# Verkeersveiligheidsaudit uitbreiding ABC-Westland

Concept rapport

Project Verkeersveiligheidsaudit uitbreiding ABC-Westland  
Opdrachtgever ABC Westland Gebiedsontwikkeling

Document Concept Rapport  
Status Concept 01  
Datum 16 juli 2024  
Referentie 143295/24-010.503

Algemeen: A.1.2, A.1.4, A.2.2, A.3.1, A.4.1, A.4.3, A.6.1, 1.5.3

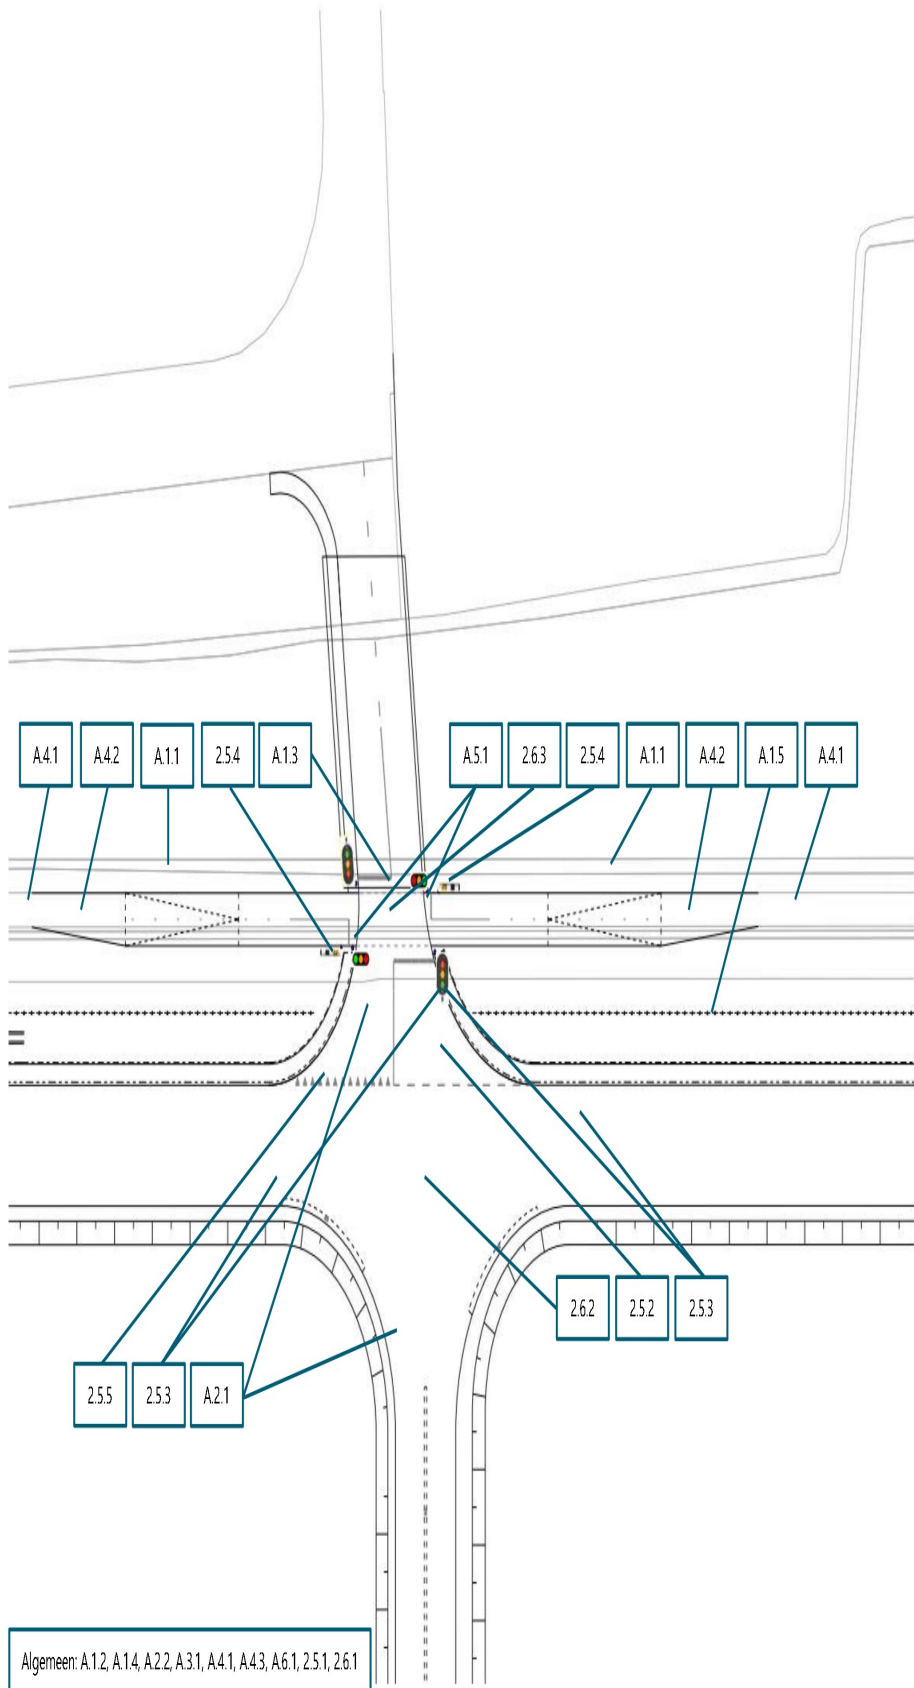
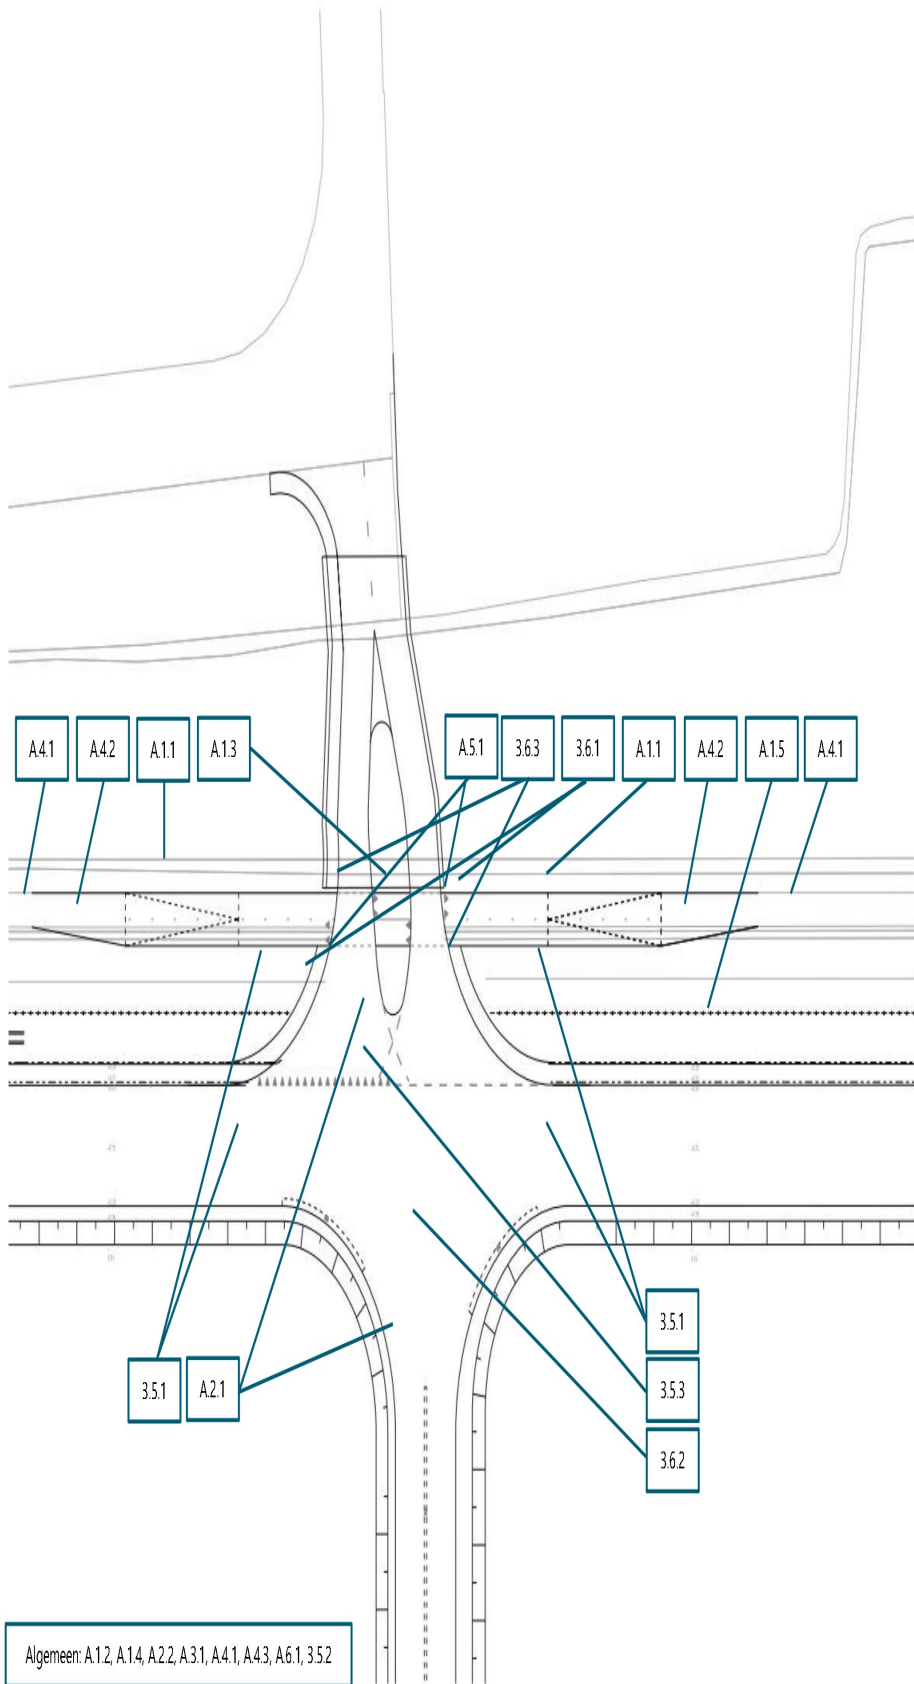
Nr.	Beschrijving van het probleem	Oplossingsrichting
1.5.1	fietsers zitten in de voorrang wat tot onveiligheid kan leiden als met name vrachtautochauffeurs vooral gefocust zijn op zoeken naar juiste bedrijf en niet bedacht zijn op het fietspad. Met als gevolg ongevallen tussen fietsers en vrachtauto's	voorrangsregeling omdraaien

1.5.2	de fietsoversteek ligt op ongeveer 9,5 m afstand van de noordoost- en zuidwesttak van het zuidoostelijk kruispunt. Vanaf 10 m maakt het fietspad juridisch geen onderdeel meer uit van deze takken. Door de huidige ligging kan twijfel ontstaan op de noordoost- en zuidwesttak of er voorrang verleend moet worden, met ongevallen tussen fietsers en (vracht)auto's tot gevolg	fietsoversteek dichterbij leggen als onderdeel van het kruispunt of verder weg van het kruispunt om een separate oversteek te krijgen

1.5.3	bij een tweerichtingenfietsoversteek verwachten automobilisten vanaf de noordoost- en zuidwesttak van het zuidoostelijke kruispunt soms geen fietsers vanuit de 'verkeerde' richting, hierdoor is er een verhoogde ongevallenkans aanwezig	conflict fiets-autoverkeer vermijden

Nr.	Beschrijving van het probleem	Oplossingsrichting
1.6.1	als het knippersignaal uitvalt is het risico aanwezig dat chauffeurs ervan uit gaan dat er dan geen kruisende fietsers zullen zijn. Met ongevallen tussen fietsers en (vracht)auto's tot gevolg	knippersignaal weglaten

Nr.	Beschrijving van het probleem	Oplossingsrichting
1.6.2	ter plaatse van de fietsoversteek is het fietspad niet in rood asfalt uitgevoerd. Hierdoor is de fietsoversteek minder herkenbaar, met als gevolg een verhoogde ongevallenkans	fietsoversteek in rood asfalt uitvoeren
1.6.3	de plateauopgangen voor het autoverkeer van de fietsoversteek zijn ontworpen op basis van 50 km/h in plaats van de geldende maximumsnelheid van 30 km/h. Hierdoor is de snelheidsremmende werking van de plateauopgangen kleiner en wordt het beeld versterkt dat de maximumsnelheid hoger ligt dan 30 km/h. Hierdoor neemt de ernst van ongevallen toe	plateauopgangen ontwerpen op de geldende maximumsnelheid

1	2				
1	2	24-05-24	INRICHTINGSPLAN VARIANT 2	Dv	P.12M
		Versie	Datum	Omschrijving	Getekend / Goedgekeurd

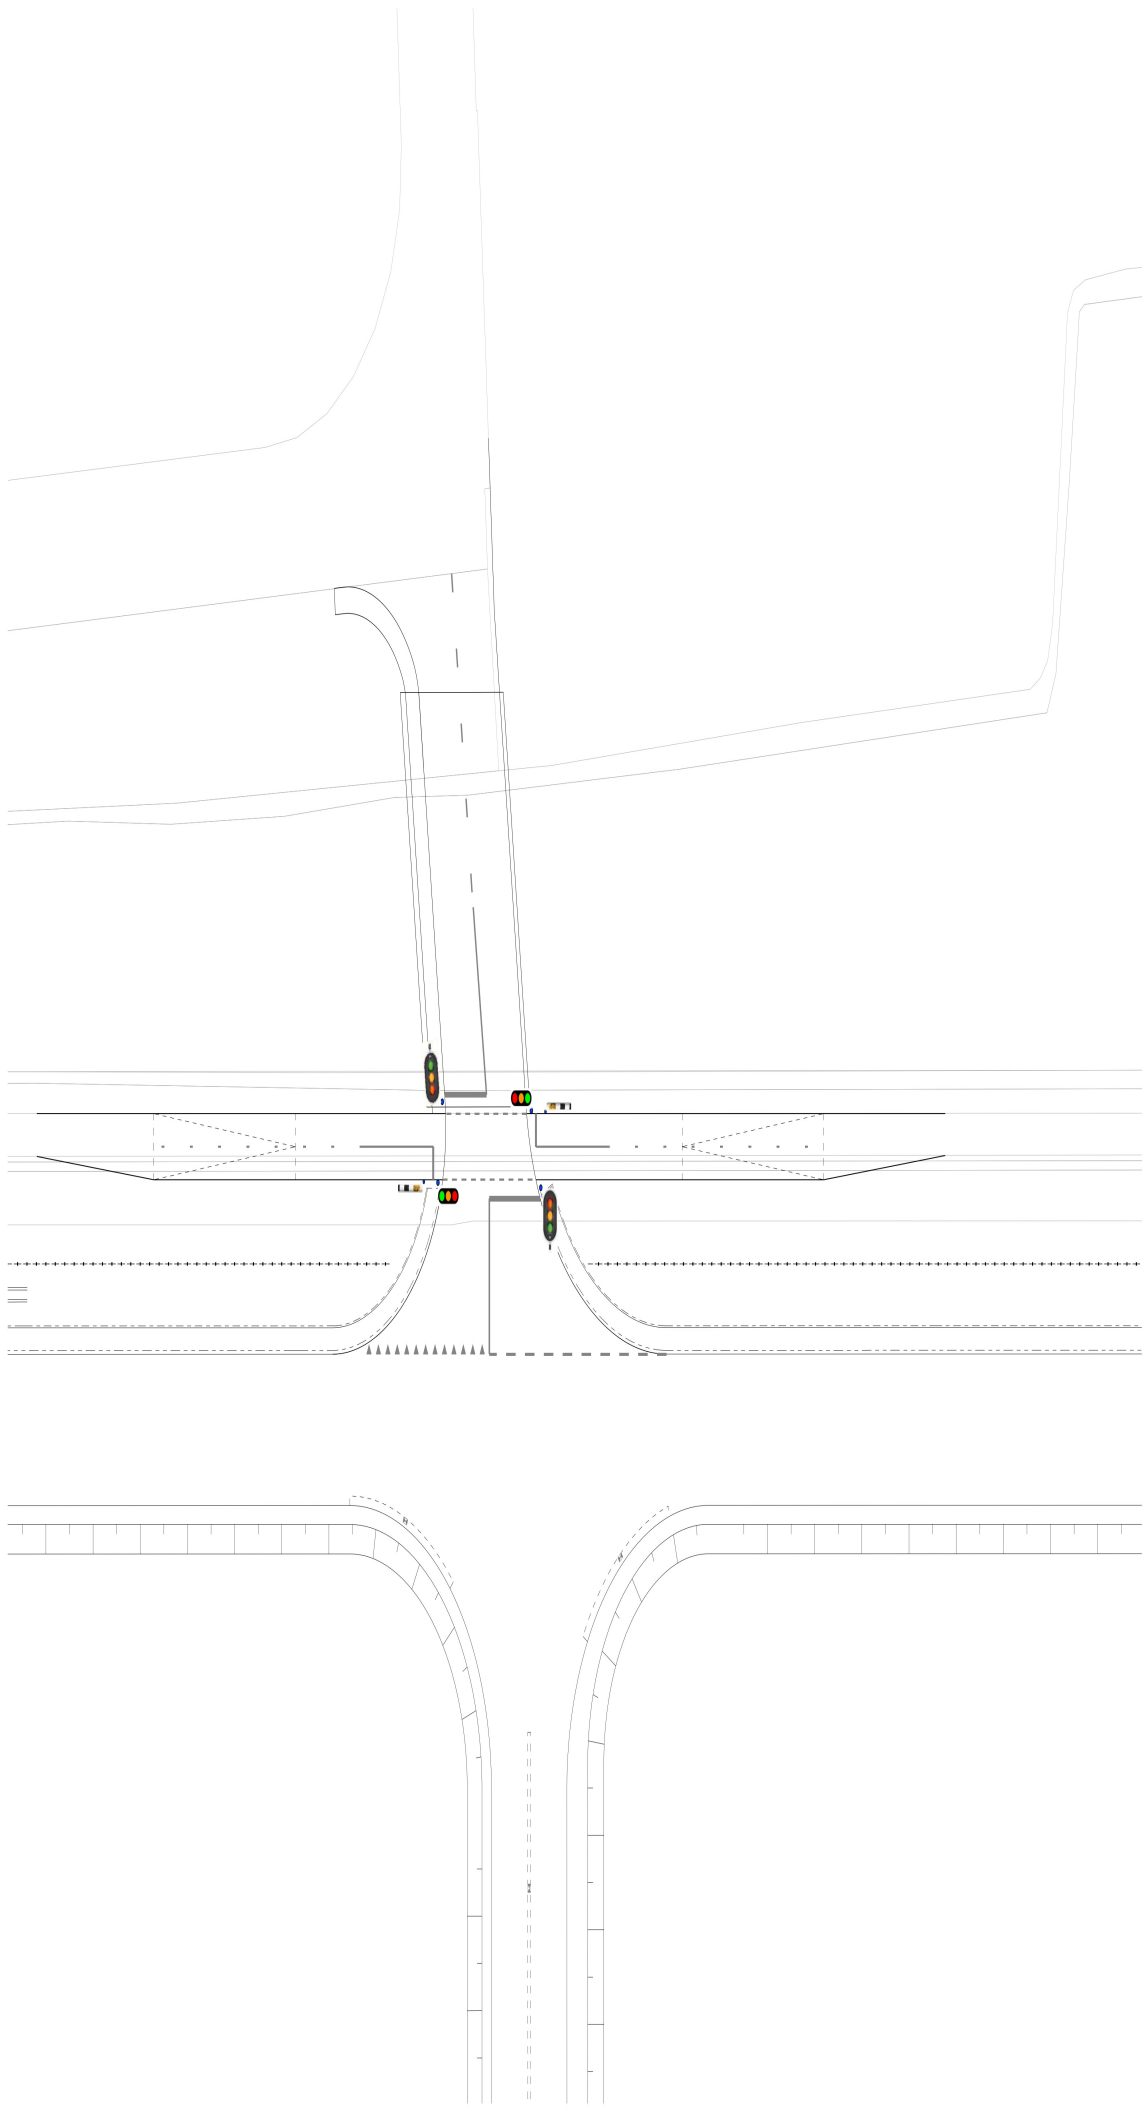
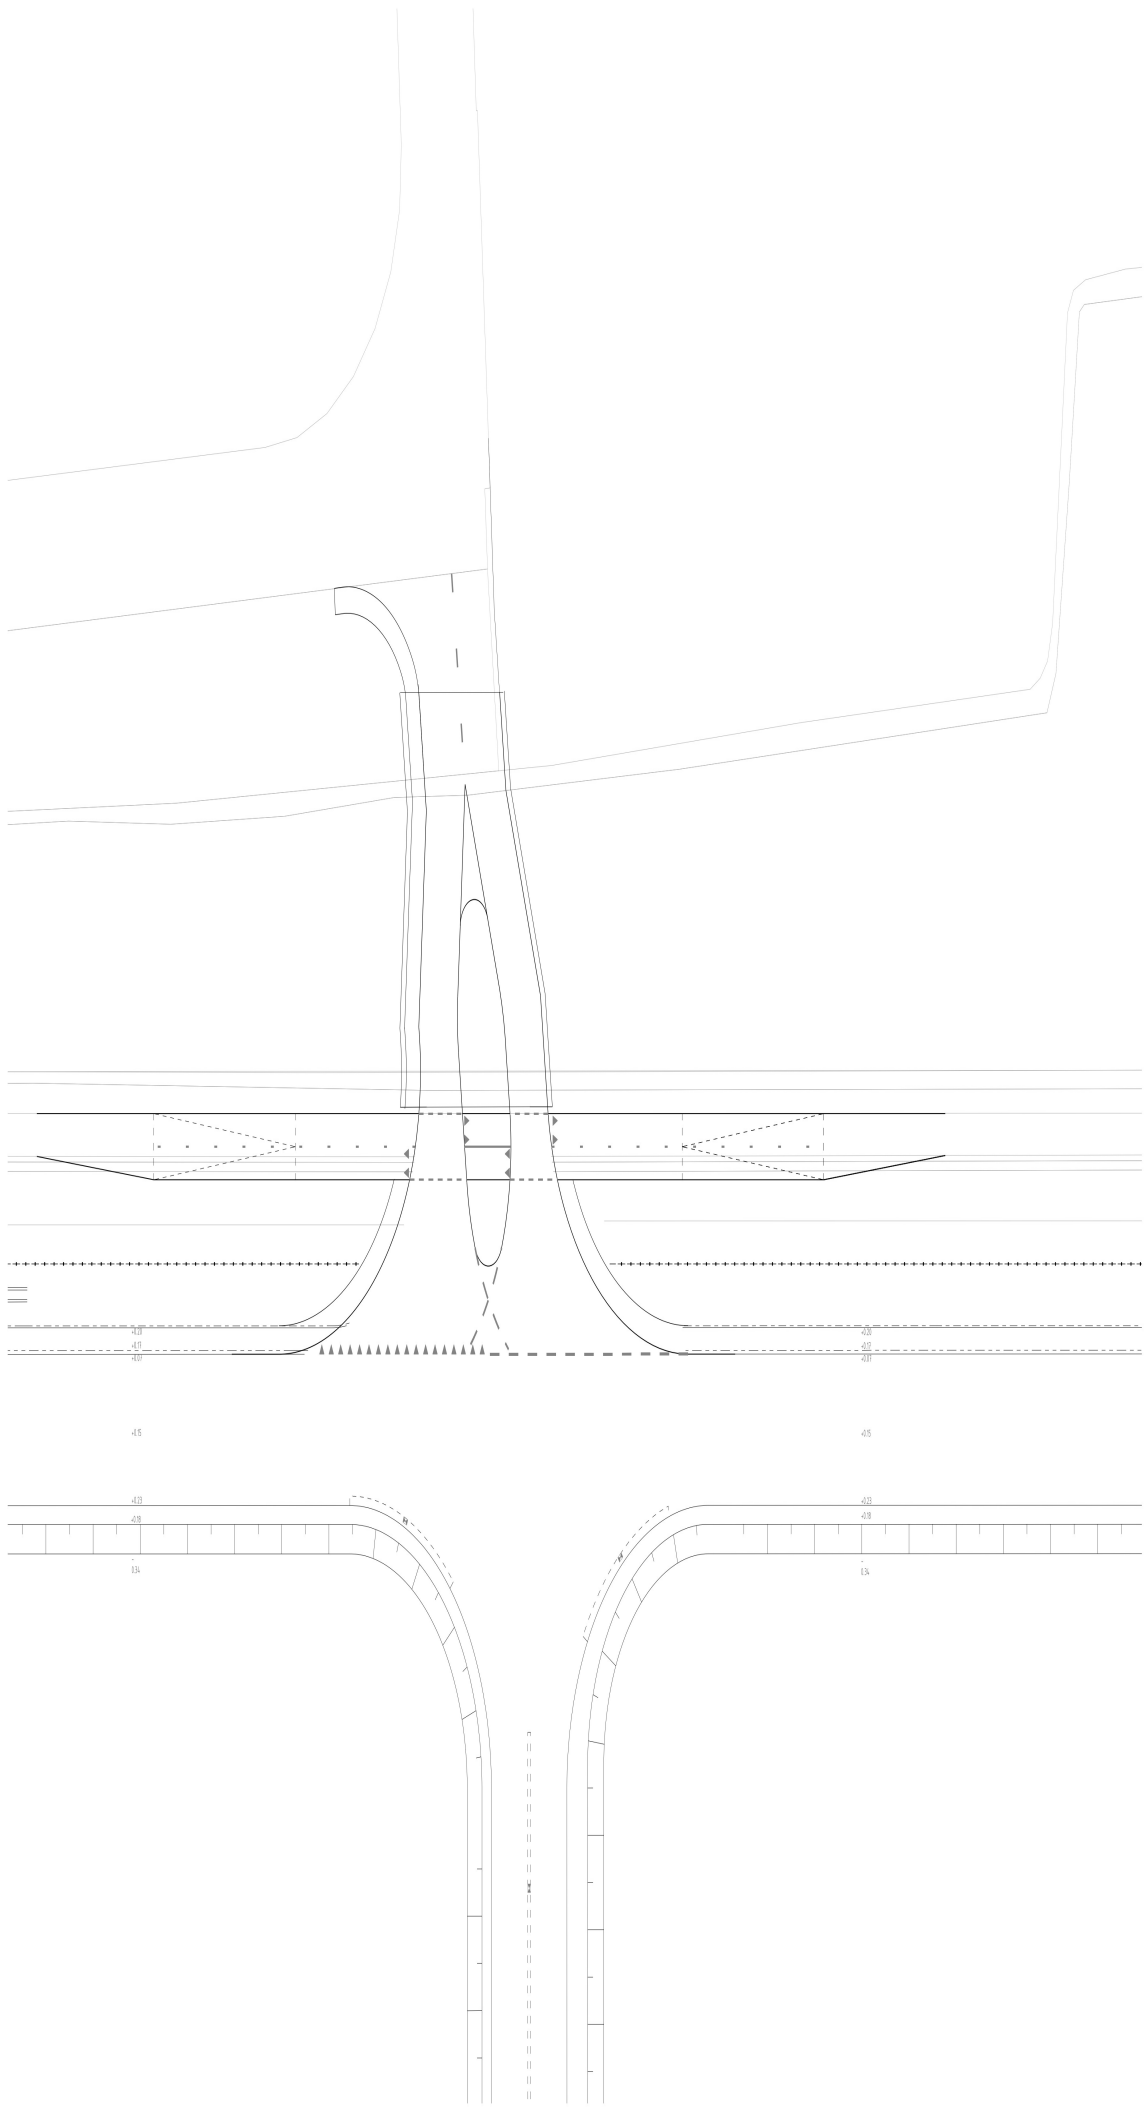
Nr.	Beschrijving van het probleem	Oplossingsrichting
2.5.1	verkeersregeling wordt ongeloofwaardig door de beperkte hoeveelheid verkeer. Hierdoor neemt de kans op roodlicht negatie toe, met ongevallen tussen fietsers en (vracht)auto's tot gevolg	oplossing zonder VRI-regeling toepassen

2.5.2	er is onvoldoende opstelruimte voor verkeerslichten op het nieuwe terrein. Vrachtauto blokkeert kruisingsvlak met onverwachte rijbewegingen voor het andere verkeer tot gevolg	oplossing zonder VRI-regeling toepassen of zuidoostelijk kruispunt opnemen in de VRI-regeling

2.5.3	verkeer vanaf noordoost- en zuidwesttak van het zuidoostelijk kruispunt ziet verkeerslicht bij oversteek pas op het laatste moment en heeft dan mogelijk onvoldoende tijd om nog te remmen voor rood licht. Dit leidt tot ongevallen tussen fietsers en (vracht)auto's	oplossing zonder VRI-regeling toepassen of zuidoostelijk kruispunt opnemen in de VRI-regeling

2.5.4	fietsoversteek wordt alleen geregeld door middel van een drukknop zonder detectielussen. Hierdoor staan waarschijnlijk de lichten voor het gemotoriseerd verkeer continue op groen en voor de fiets op rood. Fietsers zullen wanneer zij geen (vracht)auto's zien het rode licht gaan negeren.  Wanneer er detectielussen voor het fietsverkeer op enige afstand toegevoegd worden neemt het comfort/doorfietsen toe voor de fietsers, maar neemt het risico toe dat (vracht)auto's niet verwachten dat de lichten op rood springen	oplossing zonder VRI-regeling toepassen of verkeerslichten standaard op rood laten staan en alleen op aanvraag van fiets of (vracht)auto rood licht geven

2.5.5	tussen de haaiantanden van het zuidoostelijk gelegen kruispunt en de fietsoversteek is onvoldoende opstellengte aanwezig voor vrachtauto's waardoor zij ook op het fietspad staan te wachten. Hierdoor zullen fietsers onverwachte bewegingen gaan maken	zuidoostelijk kruispunt opnemen in de VRI-regeling

Nr.	Beschrijving van het probleem	Oplossingsrichting
2.6.1	er is geen markering en bebording toegepast voor het geval dat de VRI-regeling uitvalt en is de voorrangssituatie in dat geval onduidelijk. Met ongevallen tussen fietsers en (vracht)auto's tot gevolg	voorrangssituatie bij uitvallen VRI-regeling duidelijk maken door middel van markering en bebording
2.6.2	de voorrangssituatie van het zuidoostelijk gelegen kruispunt is niet volledig uitgewerkt. Dit leidt tot onduidelijkheid over de voorrangssituatie	voorrangssituatie verder uitwerken
2.6.3	bebording ontbreekt om automobilisten te attenderen op de aanwezigheid van een tweerichtingenfietsoversteek	bebording ten behoeve van attentie fietsoversteek toevoegen (is tevens verplicht BABW)

Nr.	Beschrijving van het probleem	Oplossingsrichting
3.5.1	de fietsoversteek ligt op ongeveer 9,5 m afstand van de noord- en zuidtak van het oostelijk kruispunt. Vanaf 10 m maakt het fietspad juridisch gezien geen onderdeel meer uit van deze takken. Door de huidige ligging kan twijfel ontstaan op de noordoost- en zuidwesttak of er voorrang verleend moet worden, met ongevallen tussen fietsers en (vracht)auto's tot gevolg	fietsoversteek verder weg leggen van het kruispunt om een separate oversteek te krijgen

3.5.2	bij een tweerichtingenfietsoversteek verwachten automobilisten vanaf de noordoost- en zuidwesttak van het zuidoostelijke kruispunt soms geen fietsers vanuit de 'verkeerde' richting, hierdoor is er een verhoogde ongevallenkans aanwezig	conflict fiets-autoverkeer vermijden

3.5.3	tussen de haaiantanden van het zuidoostelijk gelegen kruispunt en de fietsoversteek is onvoldoende opstellengte aanwezig voor vrachtauto's waardoor zij ook op het fietspad staan te wachten. Hierdoor zullen fietsers onverwachte bewegingen gaan maken	zuidoostelijk kruispunt opnemen in de VRI-regeling

Nr.	Beschrijving van het probleem	Oplossingsrichting
3.6.1	duidelijke bebording ontbreekt dat fietsers voorrang moeten verlenen	bebording toevoegen
3.6.2	de voorrangssituatie van het zuidoostelijk gelegen kruispunt is niet volledig uitgewerkt. Dit leidt tot onduidelijkheid over de voorrangssituatie	voorrangssituatie verder uitwerken

Nr.	Beschrijving van het probleem	Oplossingsrichting
3.6.3	bebording ontbreekt om automobilisten te attenderen op de aanwezigheid van een tweerichtingenfietsoversteek	bebording ten behoeve van attentie fietsoversteek toevoegen (is tevens verplicht BABW)
